Avis complémentaire sur le projet de zone d'aménagement concerté (ZAC) de la Passerelle sur la commune de Jury (57) faisant suite à une demande d'autorisation environnementale portée par la S.A.E.M. SODEVAM

n°MRAe2021APGE55

complémentaire à l'avis n°2020APGE70 du 13 novembre 2020

Plan de masse issu du dossier de ZAC – annexe 1 « AVP Jury_2019_07_VA-500 »

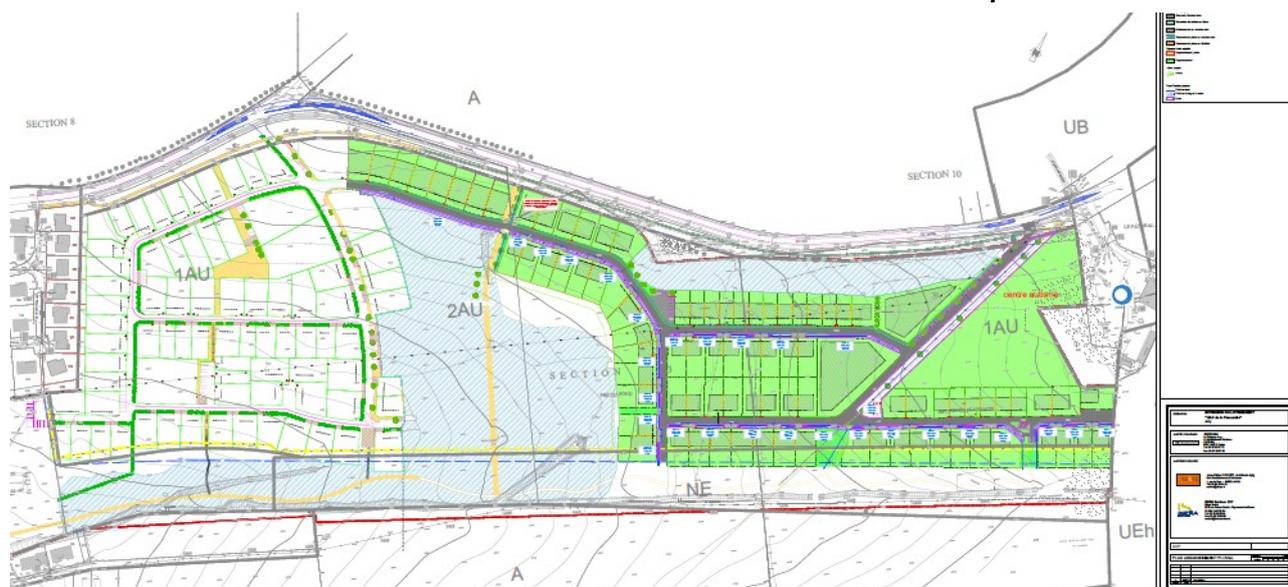
L'Ae prend acte de ces éléments complémentaires mais considère qu'ils ne sont pas suffisamment explicites quant aux secteurs qui bénéficieront effectivement de cette double protection. Il manque une carte de localisation précise des secteurs qui seront effectivement préservés au sein de la ZAC.

Le projet de zonage du PLUi sur ce secteur n'est pas joint, ce qui rend difficile les croisements d'information. Pour une mise en œuvre effective de la zone *non aedificandi*, il sera nécessaire que le plan de masse du projet de ZAC reporte précisément les zones correspondantes.

Il conviendrait par exemple de mettre sous forme de trame « protection des zones humides » les surfaces incluses dans le « nouveau schéma d'aménagement » comprenant

près de 21 000 m² de surface de zones humides préservées, selon l'étude d'impact (page 47). Au vu de la superposition du plan d'aménagement et de la cartographie des zones humides, l'étude d'impact précise que : « Le cœur vert de la ZAC est renforcé. Il prend la totalité de la zone humide qui s'étend le long du ruisseau du fond et qui remonte en partie médiane pratiquement jusqu'à la RD. De même, le long de cette même RD, toutes les implantations prévues ont été reculées afin de préserver l'autre zone humide détectée sur le site. Cette seconde zone est située au nord de la ZA, de forme longiligne. »

L'Ae recommande au porteur de projet de reporter explicitement la double protection des zones humides sur la carte du plan de masse de la ZAC afin d'éviter toute ambiguïté.
